Place au Vélo Nantes - Commission Aménagement

AVIS D'EXPERTISE D'USAGE

**Interpellation au sujet du Pont de Bellevue**

## **Interpellation concernant la concertation publique sur l'aménagement du complexe de Bellevue - Périphérique de Nantes**

**Coupe schématique** : section de la proposition d'aménagement cyclable

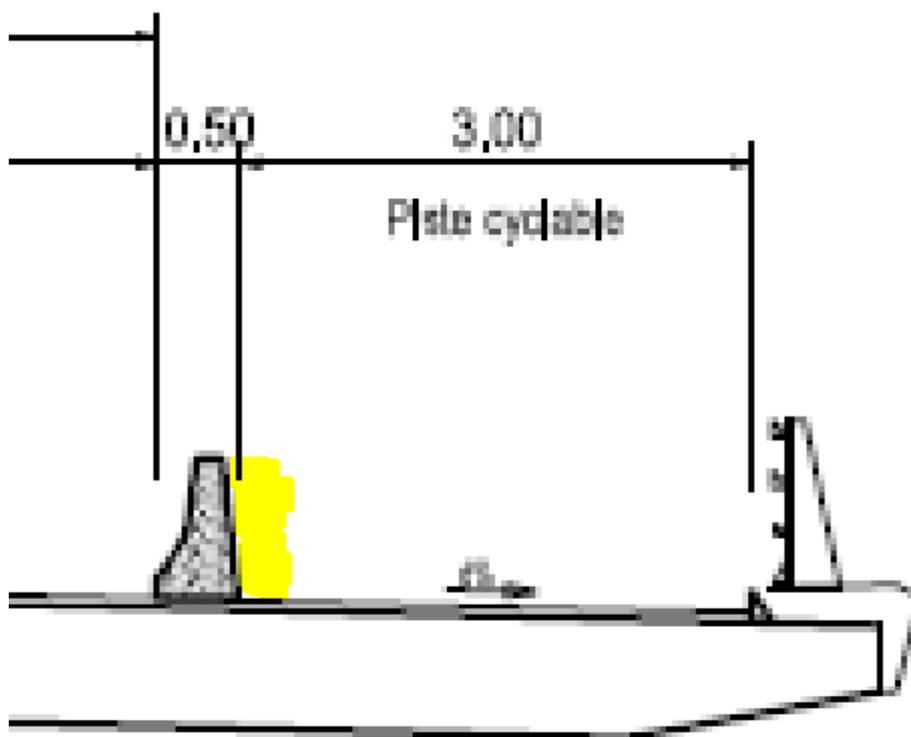
La proposition contenue dans le dossier de consultation ne répond ni au niveau standard, et rien ne justifie l'exception qui serait faite pour ne proposer que la largeur plancher.

D'une part, la bordure béton prévue pour séparer la piste cyclable de la circulation motorisée (à gauche sur l'image-ci-dessus extraite du schéma présenté dans le dossier de concertation) ne peut être considérée comme la bordure de la piste cyclable, puisqu'une bande d'une vingtaine de cm (identifiée en jaune sur l'image ci-dessus), n'est pas

utilisable : un obstacle vertical de plus de 8 cm de haut nécessite un dégagement latéral pour éviter d'être heurté par le mouvement des pédales ou le guidon des vélos.

D'autre part on ne peut pas considérer qu'une infrastructure pas encore construite à ce jour serait d'ores et déjà "contrainte" en largeur. Le RAC explique : *"La réduction de largeur de l'aménagement en deçà de ces largeurs plancher doit rester exceptionnelle"*. L'exception prévue au RAC pour des "situation contraintes" sur les ouvrages d'art concerne, *évidemment*, les ouvrages *déjà construits*. La seule contrainte est financière, ce qui n'est pas un critère retenu au RAC, et le cas échéant il convient de réduire les largeur de l'aménagement pour les motorisés plutôt que la largeur des aménagements cyclables.

Une piste cyclable bidirectionnelle pour les prochaines décennies doit comporter une largeur d'au moins 4 mètres.
